Concurso de conceção para a elaboração do
Projeto do conjunto habitacional na Avenida Torrado da Silva, em Almada

RELATÓRIO FINAL DO JÚRI

Maio de 2023

1.º lugar
Trabalho de Conceção **265413**

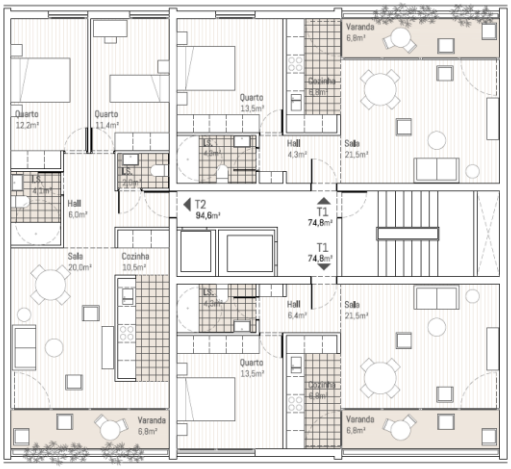
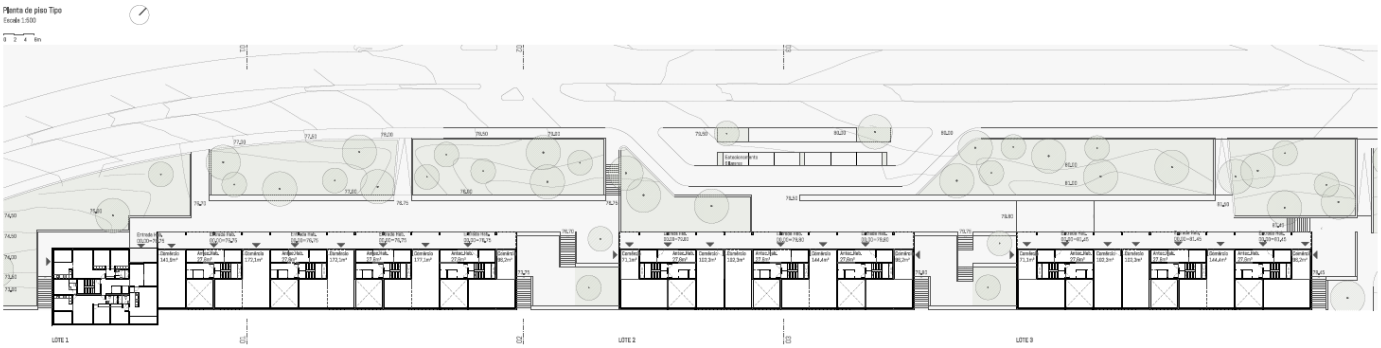
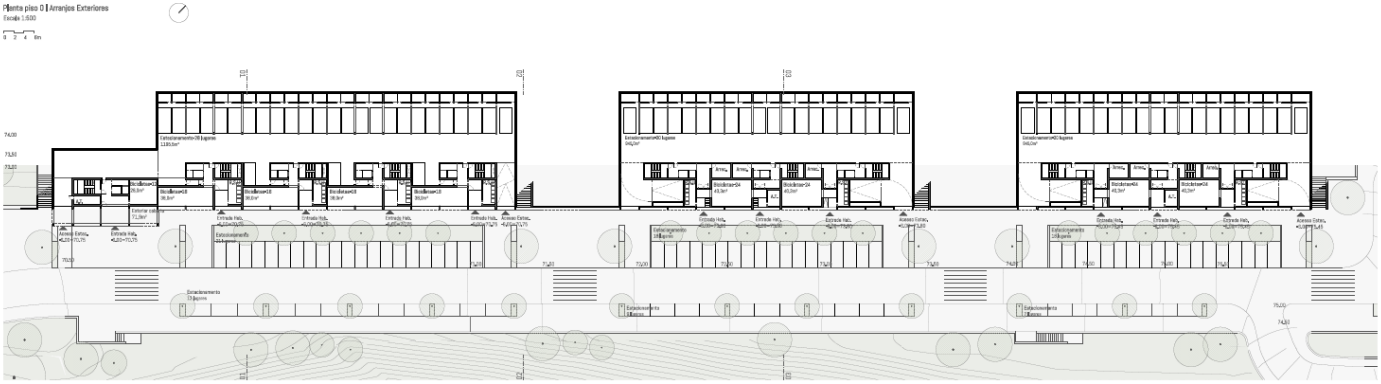
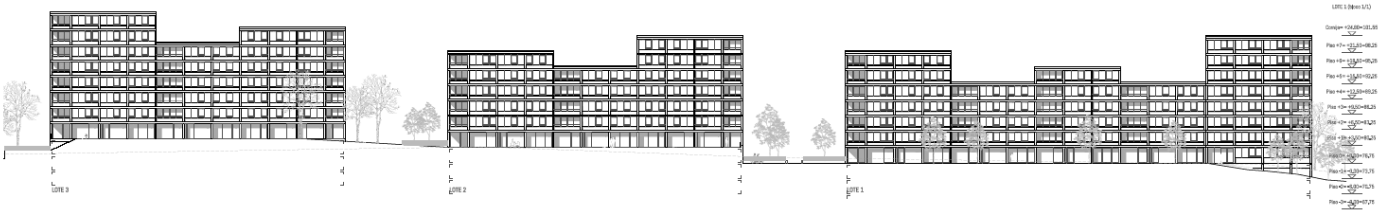
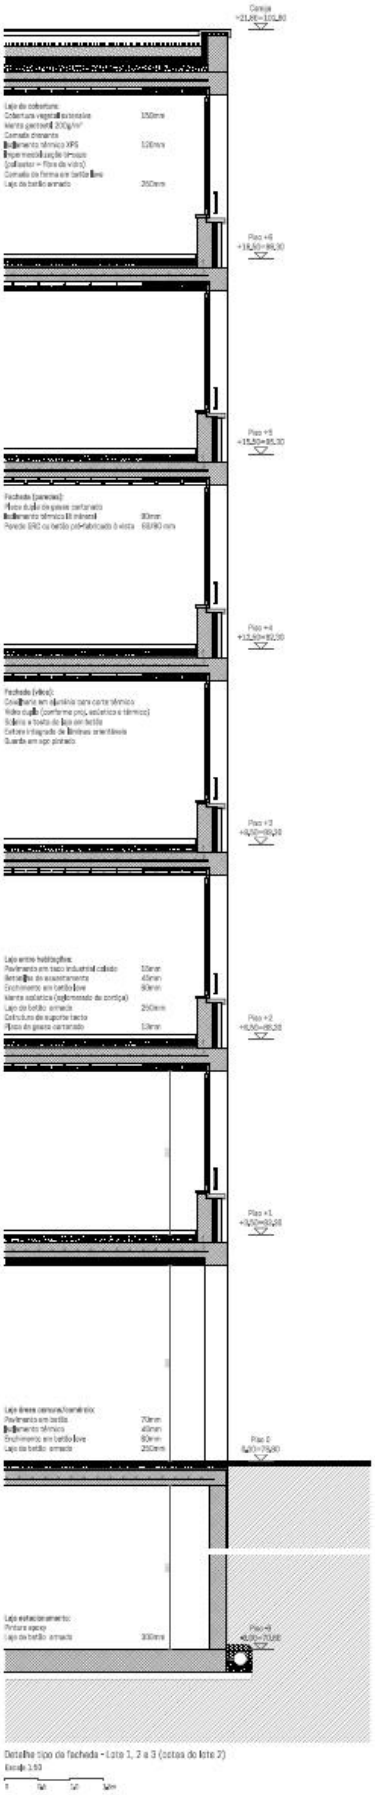
A proposta destaca-se pela elevada ponderação na relação entre as grandes decisões de projeto e a coerência da solução final, com destaque para a caracterização material e formal dos edifícios que se refletem na qualificação das vivências habitacionais. O enquadramento paisagístico confere intemporalidade ao conjunto, contribuindo para uma presença previsivelmente menos impositiva, num lugar com défice de harmonia.

No conjunto, uma pequena praça harmoniza os acessos aos três blocos habitacionais com uma imagem sóbria e contemporânea, estabelecendo ligações a diferentes níveis altimétricos, criando percursos contínuos e espaços de permanência diferenciados. No piso térreo, as galerias enquadram os acessos aos edifícios, a sua forma e transparência destaca as proporções ritmadas das quadrículas dos pisos superiores.

Em termos de adequação aos objetivos do Programa Preliminar, o júri considerou que a proposta revela adequabilidade funcional e programática, expressa na mutabilidade das plantas com possibilidade de combinar diferentes funcionalidades e revela eficiência formal.

O júri destaca a elevada qualidade estética e a coerência conceptual, reveladora de clareza e consistência do projeto, bem como, a boa articulação com o território e os sistemas envolventes. A qualidade estética e a coerência da solução foram também muito valorizadas, pelo júri, assim como a elevada racionalidade construtiva e a eficácia das soluções técnicas, nomeadamente a pré-fabricação, relevando, ainda, uma solução de fachada economicamente viável.

Relativamente a questões de sustentabilidade e manutenção, o júri considerou que a proposta revela elevada racionalidade construtiva e as soluções apresentadas respondem, simultaneamente, às questões de eficiência energética e adequam-se às exigências programáticas, contribuindo para a durabilidade e sustentabilidade do conjunto.

2.º lugar
Trabalho de Conceção **265429**

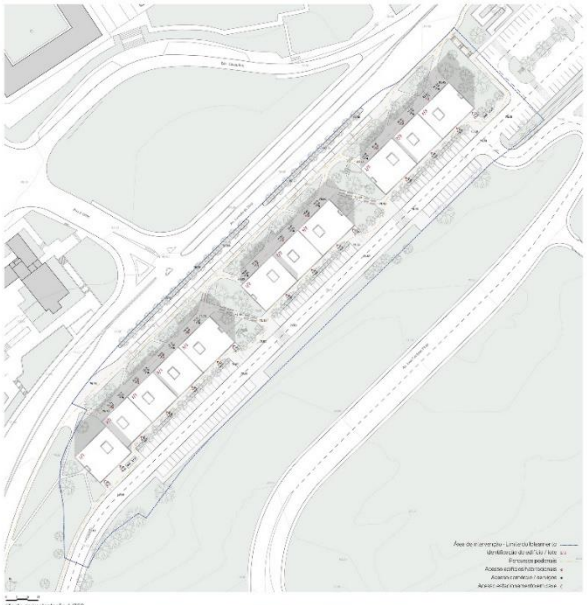
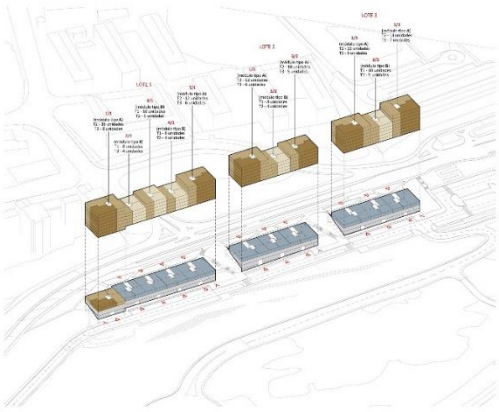
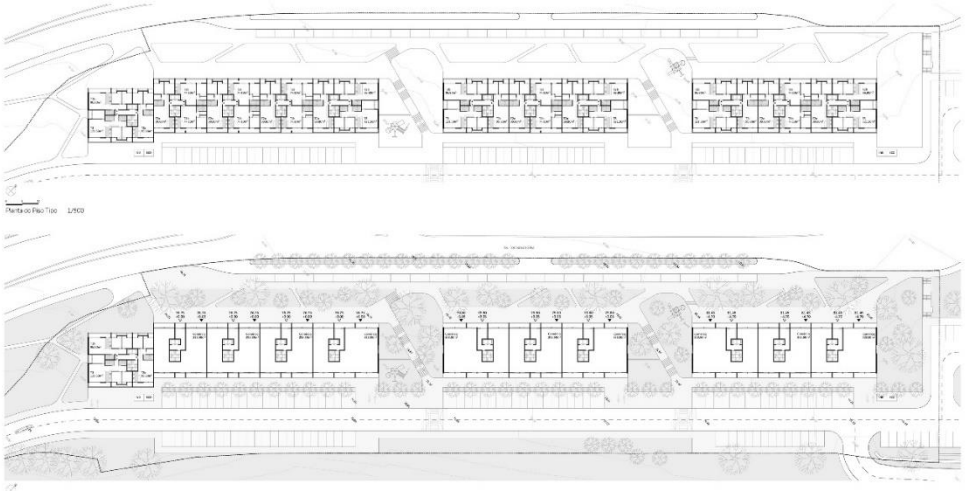
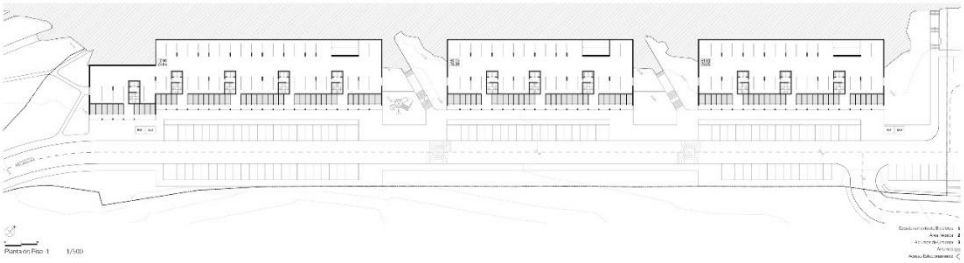
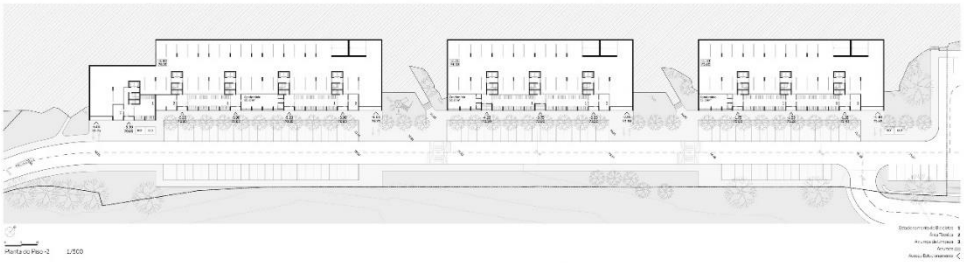
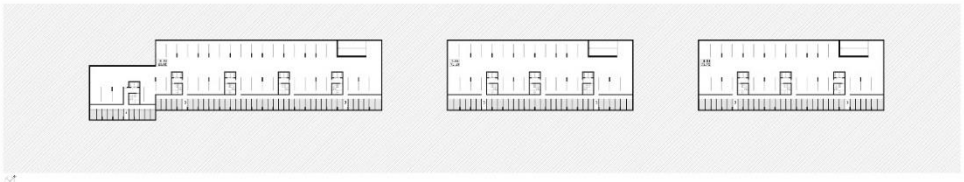
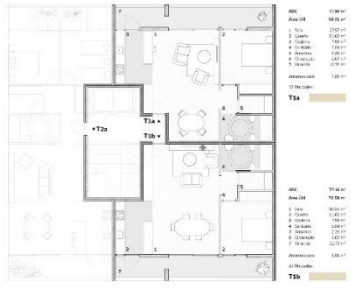
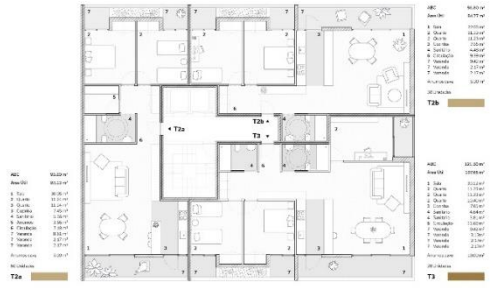
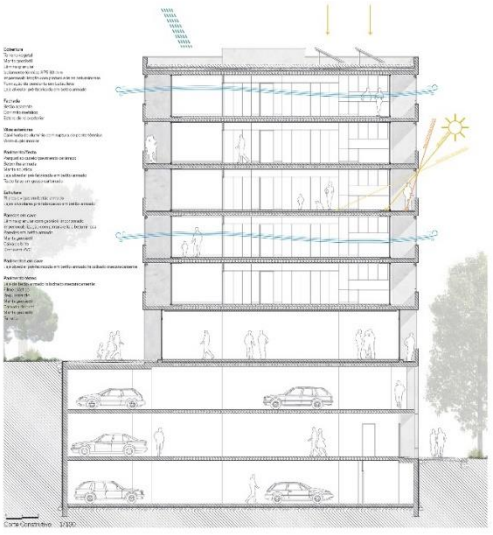
A proposta apresenta uma presença bastante expressiva, nos pisos habitacionais, em virtude da acentuada horizontalidade definida pelo desenho das varandas contínuas, relevantes para o ensombramento dos vãos orientados a sul. No embasamento, os edifícios enquadram a morfologia do terreno nomeadamente a diferença de cotas entre os arruamentos, bem como, a imagem da plataforma para estacionamento, com um ripado contínuo, introduz dinâmica e transparência, conferindo singularidade ao conjunto.

O conjunto evidencia qualidade estética e coerência da solução conceptual e as tipologias apresentam uma organização funcional consciente das necessidades habitacionais com amplas varandas que dinamizam os espaços interiores, criando uma vantajosa relação com o exterior.

No geral, o júri valorizou a racionalidade construtiva e a eficácia das soluções técnicas, nomeadamente a pré-fabricação, relevando a solução de fachada economicamente viável.

Paralelamente, considerou que a proposta apresenta rigor e adaptação ao lugar, minimizando a escavação necessária para estacionamentos. Os pisos térreos, com a cota de soleira definida pela Av. Torrado da Silva, são ocupados por comércio e serviços.

Em termos de adequação aos objetivos do programa, o júri destaca a adequabilidade funcional e o cumprimento dos conteúdos programáticos, considerando positivo o desenho das tipologias dos vários fogos, nomeadamente, a criação de um espaço suplementar multifuncional e as amplas varandas.

Em termos de sustentabilidade o júri relevou a racionalidade construtiva e as soluções de eficiência energética adequadas às exigências programáticas.

3.º lugar
Trabalho de Conceção **265441**

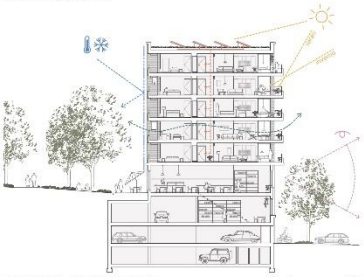
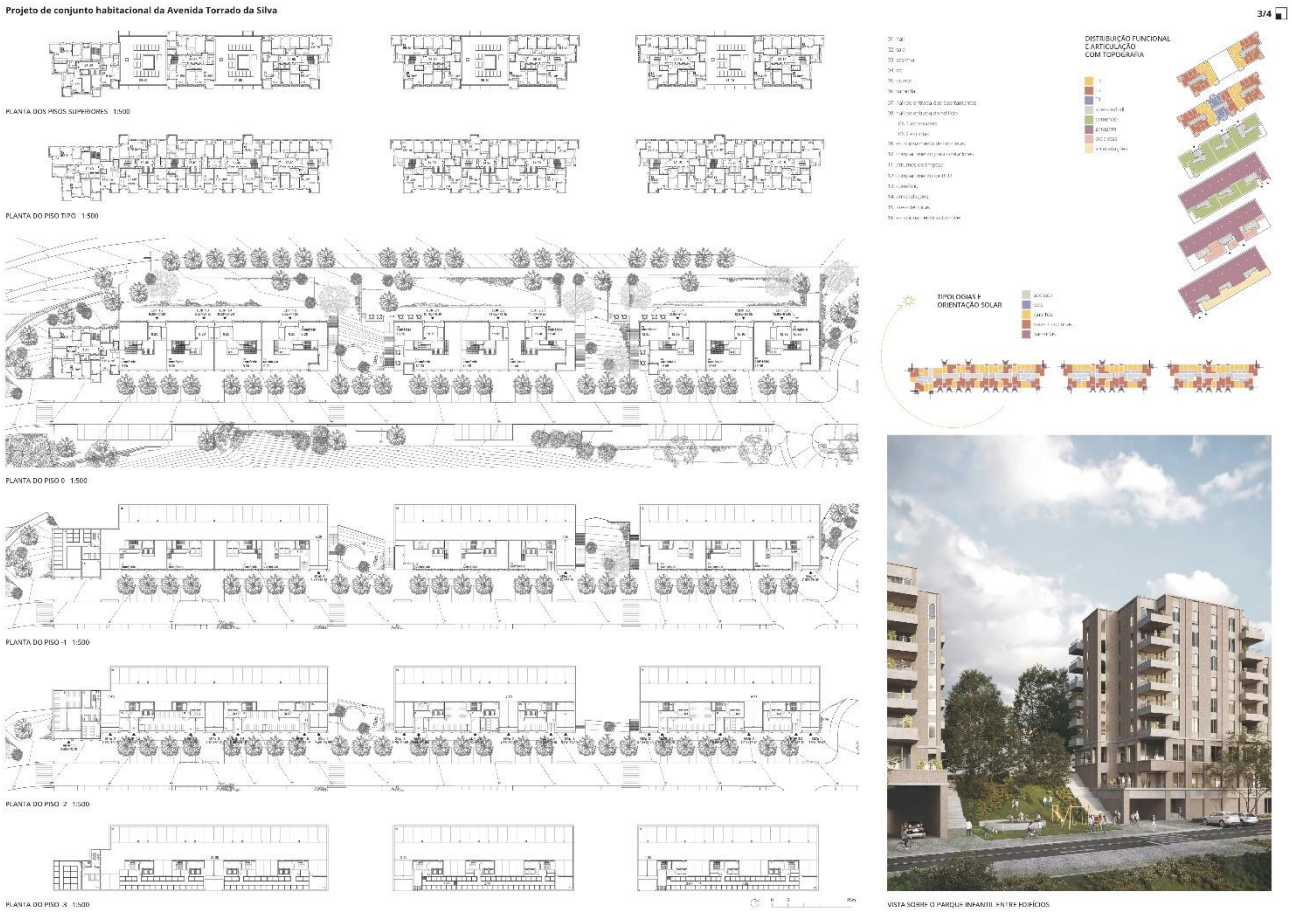
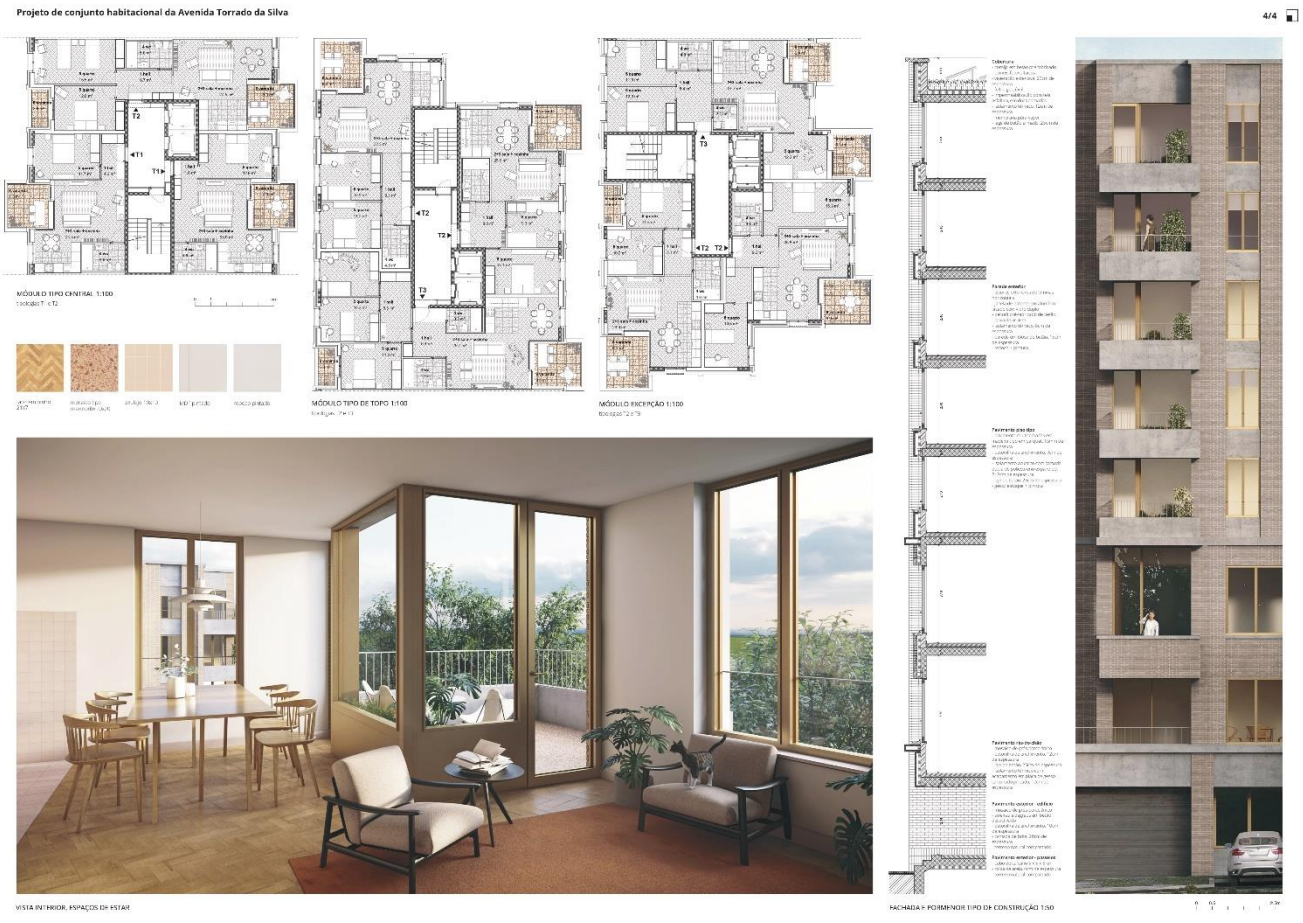
A proposta explora de forma expressiva os índices dos parâmetros urbanísticos do loteamento para apresentar uma solução diferenciada do ponto de vista formal e material.

O conjunto aproveita o declive acentuado no sentido sudeste, usando a topografia do lugar, orientando o edifício para a paisagem, servindo de mote para a conceção geral do edificado e para a organização interna das habitações. A maximização das fachadas voltadas para este quadrante implica a localização de espaços comerciais, nos pisos inferiores, e a maioria das áreas comuns das habitações. O projeto privilegia a integração de princípios bioclimáticos, na arquitetura, otimizando a componente passiva e reduzindo o consumo energético.

Em termos de articulação com o território e sistemas envolventes, o júri valorizou o modo original como os blocos habitacionais se organizam, expresso na topografia detalhada, revelando eficaz articulação com os elementos naturais envolventes.

Paralelamente, considerou a proposta reveladora de adequabilidade funcional e programática, valorizando a forma com as habitações se relacionam com os restantes espaços no princípio da otimização de áreas, apresentado uma proporcionalidade adequada com possibilidade de criar espaços mutáveis adaptados às necessidades funcionais, potenciando apartamentos com grandes áreas e a hipótese de compartimentar os espaços de cozinha.

O júri relevou, ainda, a elevada racionalidade construtiva, valorizando a pré-fabricação e as soluções de eficiência energética muito adequadas às exigências programáticas contribuindo para a durabilidade e sustentabilidade do conjunto.

4.º lugar
Trabalho de Conceção **265454**

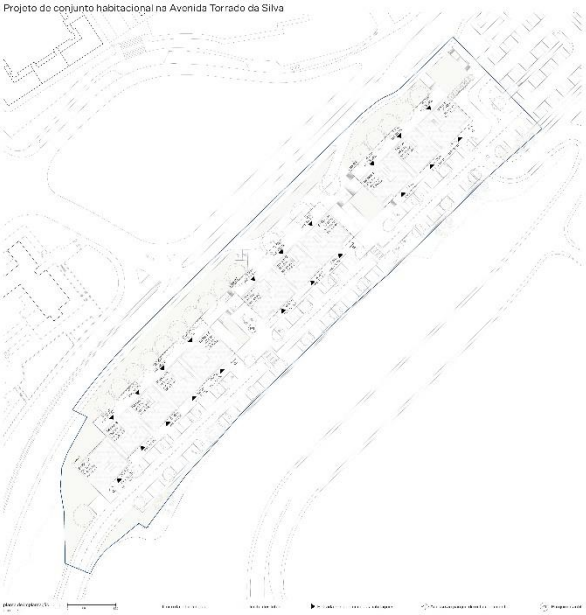
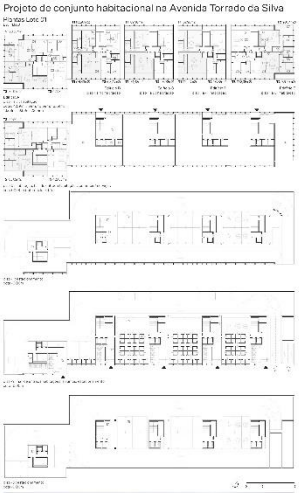
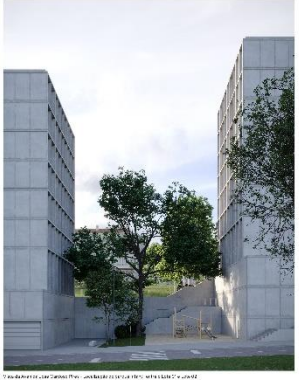
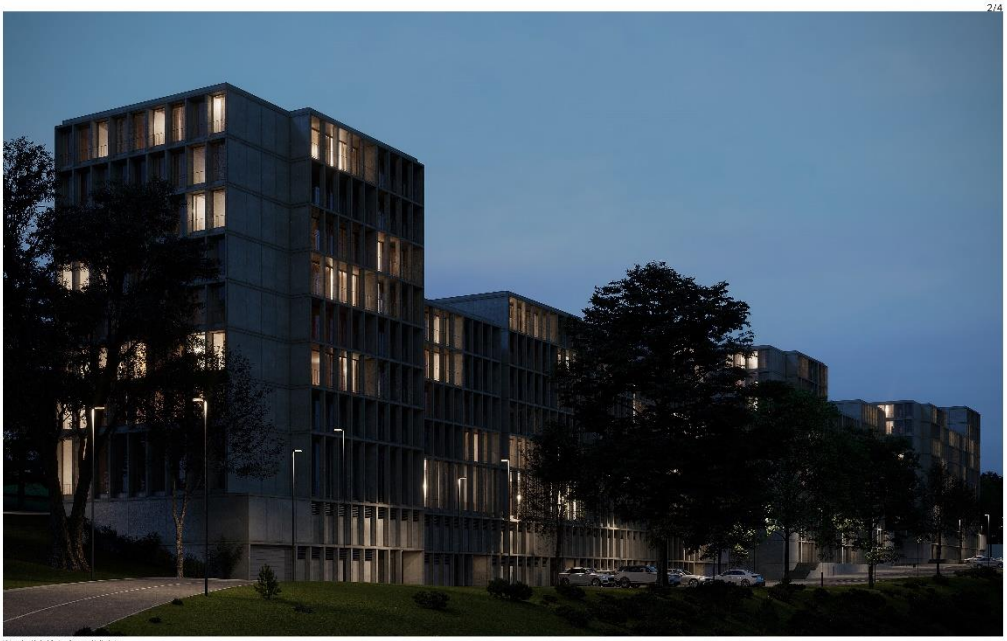
O conjunto caracteriza-se pelo exercício de desenho rigoroso e exacerbado, na materialização proposta em betão aparente. Paralelamente, comprova-se o esforço para introduzir alguma rotura nos planos opacos que resultam da interpretação literal do desenho do loteamento.

A proposta aproveita a lógica dimensional dos lotes constituídos por edifícios com diferentes cérceas e propõe rasgos descontínuos. Nos pisos superiores, os volumes ganham autonomia face ao lote, permitindo que cada um deles sobressaia e se destaque do embasamento contínuo, ao nível dos pisos inferiores.

Deste modo, o conjunto apresenta uma imagem fragmentada e singular conferindo ritmo e variedade. Os vazios resultantes desse afastamento criam uma permeabilidade visual que trespassa toda a profundidade do lote e quebra a continuidade da massa construída, permitindo retirar densidade aos edifícios, adelgaçando-os e conferindo-lhes uma presença menos impositiva, na paisagem urbana.

O júri considera interessante a integração urbana e o modo original como os blocos habitacionais se organizam, expressa na topografia detalhada, revelando eficácia na articulação com os elementos naturais envolventes.

Do mesmo modo, observa o respeito pelos conteúdos programáticos bem como a funcionalidade dos espaços habitacionais e a disposição dos compartimentos, face à exposição solar condicionada pelo loteamento. Valorizou, ainda, o corredor de distribuição para os quartos e instalações sanitárias considerando um espaço eficiente que permite encerrar a área mais privada da habitação. Relativamente aos alçados, relevou a solução de varandas pois valoriza a proposta e otimiza a solução de fachada.

Em termos de sustentabilidade valorizou a racionalidade construtiva e as soluções técnicas contribuindo para a durabilidade e sustentabilidade do conjunto.
